**AVIS RELATIF À LA PROTECTION
CONTRE LES EVENTUELS EFFETS NOCIFS ET NUISANCES
PROVOQUÉS PAR LES RAYONNEMENTS NON IONISANTS
GÉNÉRÉS PAR DES ANTENNES ÉMETTRICES STATIONNAIRES
Commune : SAINT-NICOLAS (LG.) - Exploitant : TELENET GROUP
Référence exploitant : LG2383A**

Rapport n° 3267 / 2023

Adresse	Rue Marie Popelin 4420 SAINT-NICOLAS (L.G.) (Montegnée)
Coordonnées Lambert belge 72	231662E 147962N
Type d'implantation	Pylône
Exploitant	TELENET GROUP
Réf. du site de l'exploitant	LG2383A

Figure 1 : Vue en plan des lieux de séjour et des points de contrôle

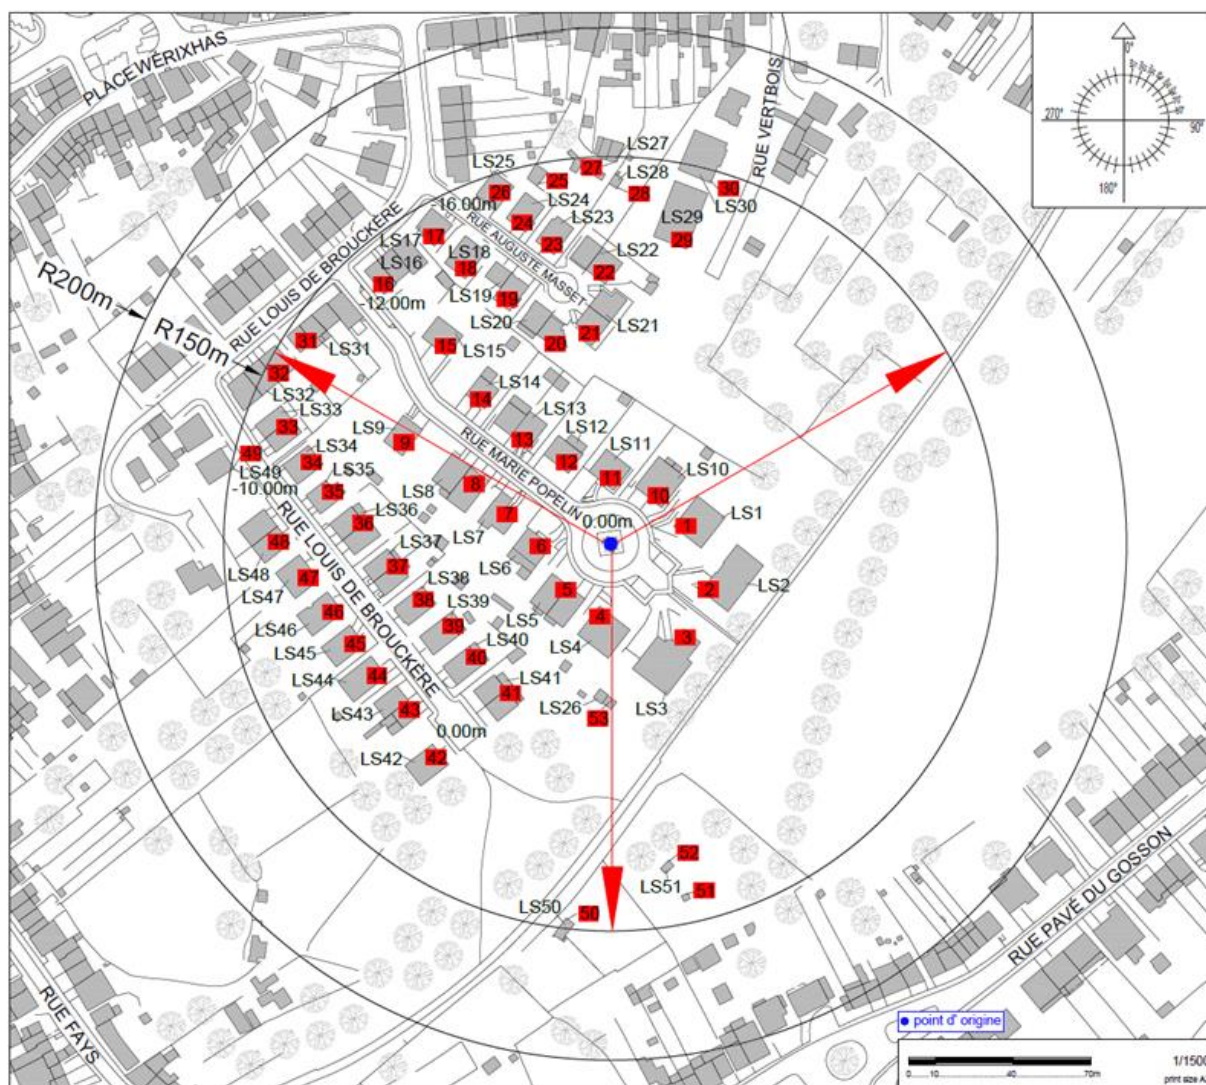
N° point de contrôle	LS	Atténuation (dB)	Indice d'exposition relatif à la limite par installation IE_i
31	LS31	3,0	0,568
42	LS42	3,0	0,559
52	LS51	3,0	0,507
32	LS32	3,0	0,504
33	LS33	3,0	0,478
49	LS49	3,0	0,471
43	LS43	3,0	0,447
35	LS35	3,0	0,423
47	LS47	3,0	0,392
48	LS48	3,0	0,346
45	LS45	3,0	0,344
29	LS29	3,0	0,328
16	LS16	3,0	0,327
3	LS3	3,0	0,314
34	LS34	3,0	0,312
51	LS51	3,0	0,312
50	LS50	3,0	0,238
30	LS30	3,0	0,225
1	LS1	3,0	0,180
44	LS44	3,0	0,179
23	LS23	3,0	0,162
17	LS17	3,0	0,156
15	LS15	3,0	0,140
26	LS25	3,0	0,130
46	LS46	3,0	0,127
4	LS4	3,0	0,126
24	LS24	3,0	0,108
37	LS37	3,0	0,107
10	LS10	3,0	0,097
19	LS19	3,0	0,096
18	LS18	3,0	0,091
41	LS41	3,0	0,091
7	LS7	3,0	0,085
5	LS5	3,0	0,081
53	LS26	3,0	0,080

En ce qui concerne les antennes de l'installation mentionnées dans le tableau 1, la distance maximale à laquelle la limite pourrait être atteinte, à l'extérieur, est égale à 168,0 m. S'il n'y a pas de LS à une distance inférieure, les antennes respectent forcément la limite d'immission.

Dans le cas des LS situés à l'intérieur des bâtiments, une atténuation d'obstacle est prise en compte et il en résulte que la distance maximale à laquelle la limite pourrait être atteinte se réduit à 119,0 m.

Les résultats de l'évaluation décrite au paragraphe 4 indiquent que les antennes émettrices stationnaires de l'installation faisant l'objet du présent avis ne produisent pas, dans un lieu de séjour, un rayonnement électromagnétique maximum supérieur aux limites fixées à l'article 4 du décret.

Figure 2 : Vue en plan des installations d'antennes dans un rayon de 300 mètres autour de l'installation faisant l'objet de la demande d'avis

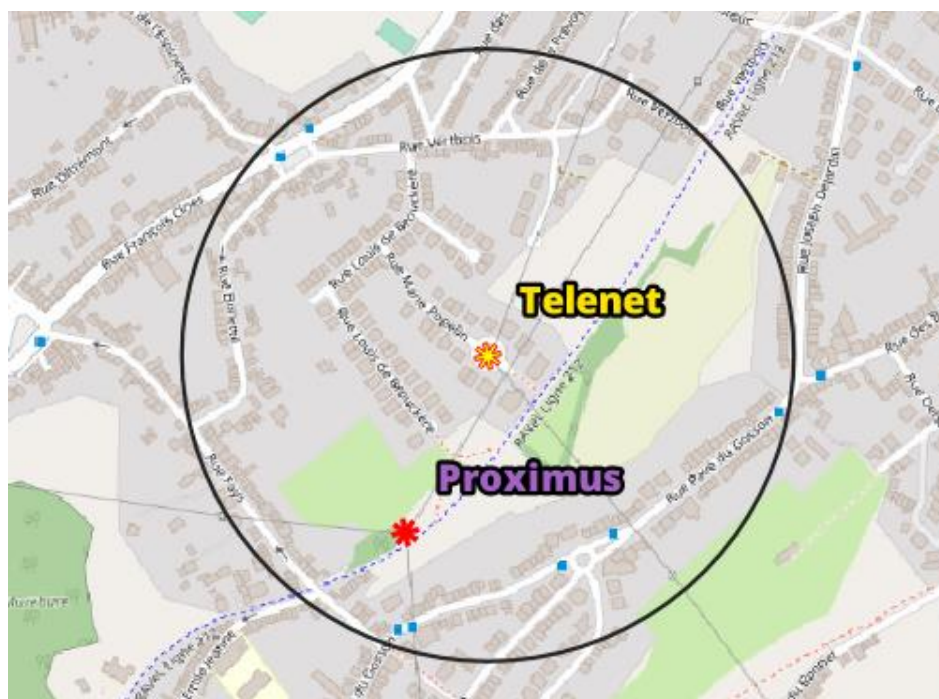
Le plan en projection verticale de la figure 2 indique la localisation des antennes actives éventuelles visées par le décret et situées dans un rayon de 300 mètres autour de l'installation référencée dans le paragraphe 2. Les données de localisation de ces antennes et les avis correspondant sont accessibles via le cadastre en ligne des antennes émettrices stationnaires⁶.

Compte tenu du nombre d'installations localisées dans la figure 2, il apparaît que l'intensité du rayonnement électromagnétique généré, dans les lieux de séjour situés à proximité de l'installation référencée dans le paragraphe 2, par l'ensemble des antennes émettrices stationnaires de l'ensemble des exploitants du même site d'antennes émettrices stationnaires respecte la limite fixée à l'article 4, § 2 du décret.
